*Oggetto* **[ID: 8574] San Stino di Livenza, Annone Veneto (VE):** Ampliamento della A4 con la Terza corsia. II Lotto:  
Tratto San Donà di Piave-Svincolo di Alvisopoli. Sub-lotto 3: Asse Autostradale. Nuovo svincolo e casello di San  
Stino di Livenza. Progetto definitivo

**Parere**

**Figura 4.** Planimetria semplificata degli interventi su ortofoto 2018 (cfr. Relazione paesaggistica, elaborato n. 2011S010000-Rel-paesaggio, pag. 8)

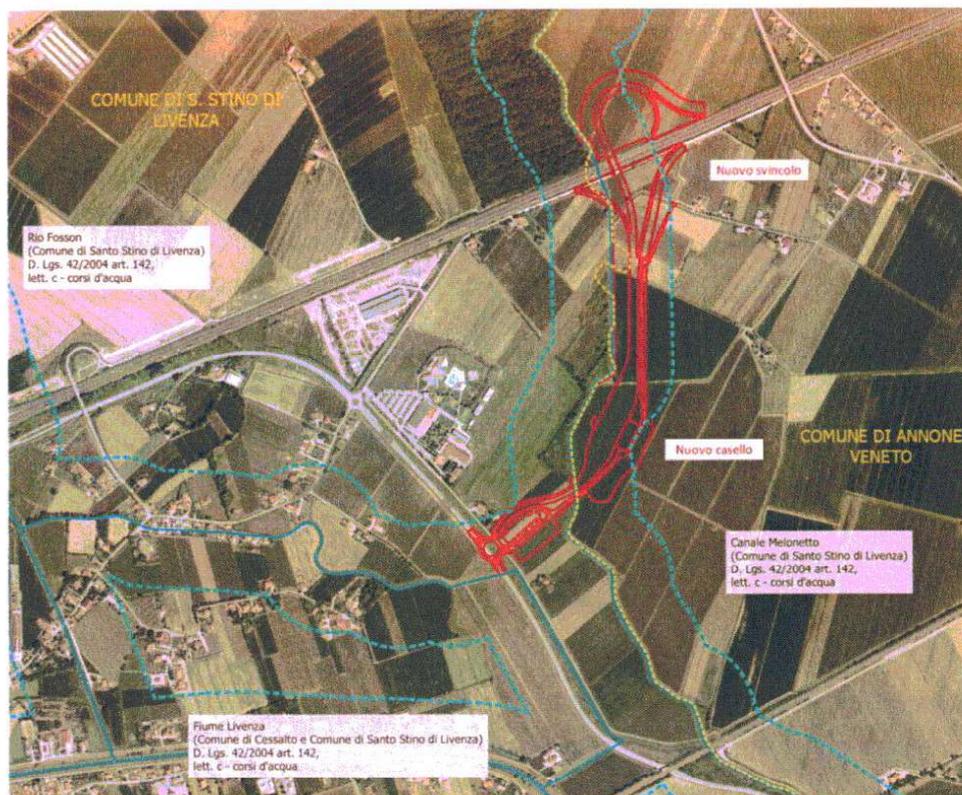
Sulla base dei fotoinserti, lo svincolo e il casello rimangono a est e sud dell'asta auto stradale già realizzata. Unico elemento visibile ed emergente risulta essere il cavalcavia sull'A4. Al fine di attenuare la sua visibilità dal territorio agricolo circostante e dal bosco di Prassaccon stesso, si prescrive di intensificare la piantumazione a "macchia boscata" nella parte esterna allo svincolo, seguendo per un tratto significativo il canale Melonetto.

La Relazione paesaggistica allegata al progetto ai sensi del D.P.C.M. 12/12/2005 è adeguata ad indagare le relazioni paesaggistiche che l'infrastruttura determina con i beni paesaggistici. Si evidenzia che fra gli interventi di mitigazione previsti (elab. S.00.04.0.0), si prescrive di estendere la Piantumazione di macchie boscate di TIPO C alla porzione di terreno agricolo a nord e nord ovest del raccordo autostradale in modo da integrarsi con il bosco di Prassaccon, seguendo - per un tratto significativo - l'andamento del canale Melonetto;

- 1) Dovrà essere presentato un elaborato grafico e cartografico in cui si rappresenti come la mitigazione attraverso la vegetazione arbustiva ed arborea mantenga carattere di naturalità proprie della caratterizzazione paesaggistica dell'area di progetto e che assicuri l'estensione della Piantumazione di macchie boscate di TIPO C alla porzione di terreno agricolo a nord e nord ovest del raccordo autostradale in modo da integrarsi con il bosco di Prassaccon, seguendo - per un tratto significativo - l'andamento del canale Melonetto; in particolare, facendo riferimento al Paragrafo, 9 *Mitigazione dell'impatto dell'intervento* dovrà essere effettuato un approfondimento in cui si dimostri come il nuovo casello si inserisca nel paesaggio circostante, attraverso l'utilizzo di opportune forme architettoniche e rifiniture materiche nonché di mitigazione, appropriate sia per gli aspetti funzionali dell'opera che estetici, da concordarsi con la Soprintendenza competente.
